2012年4月17日

(株)七星科学研究所
営業部

NCS シリーズねじ変更のお知らせ

図 (NCS-25*-Ad の例)

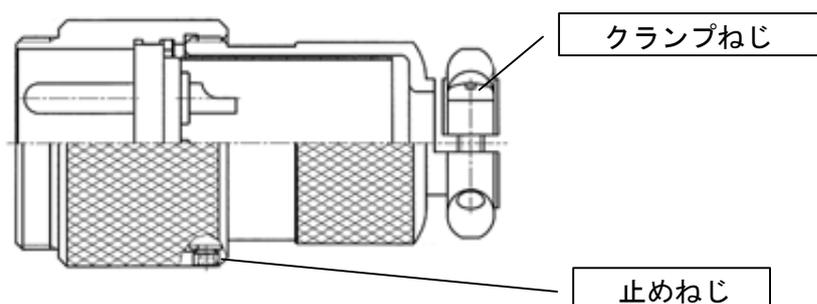
- ・ クランプねじの長さ変更 → 不要なねじの突出を軽減します。
(GAd タイプはクランプねじがありませんので対象外となります)

- ・ 「止めねじ」をスリ割り付き (マイナスねじ) から六角穴付きに変更。
→ トルク管理を容易にし、締め込み作業をし易くします。

サイズ	現状	変更後	変更点
25	<p>※ 図はNCS-25※-Adを例示しています。</p>	<p>※ 図はNCS-25※-Adを例示しています。</p>	<p>①クランプねじ長さ変更 M3×12 → M3×10</p> <p>②止めねじ形状変更 すり割り付き止めねじ → 六角穴付き止めねじ 六角レンチサイズ:1.5mm</p> <p>※ 対象品目:NCS-25*-Ad、NCS-25*-AdF NCS-25*-Ad(F)、NCS-25*-AdF(F)</p> <p>※ ②の変更のみ対象品目 NCS-25*-GAd 1/2、NCS-25*-GAdF1/2</p>
30	<p>※ 図はNCS-30※-Adを例示しています。</p>	<p>※ 図はNCS-30※-Adを例示しています。</p>	<p>①クランプねじ長さ変更 M3×12 → M3×10 M3×14 → M3×12</p> <p>②止めねじ形状変更 すり割り付き止めねじ → 六角穴付き止めねじ 六角レンチサイズ:1.5mm</p> <p>※ 対象品目:NCS-30*-Ad、NCS-30*-AdF NCS-30*-Ad(F)、NCS-30*-AdF(F)</p>
40	<p>※ 図はNCS-40※-Adを例示しています。</p>	<p>※ 図はNCS-40※-Adを例示しています。</p>	<p>①クランプねじ長さ変更 M3×12 → M3×10 M3×16 → M3×14</p> <p>②止めねじ形状変更 すり割り付き止めねじ → 六角穴付き止めねじ 六角レンチサイズ:1.5mm</p> <p>※ 対象品目:NCS-40*-Ad、NCS-40*-Ad(F)</p>
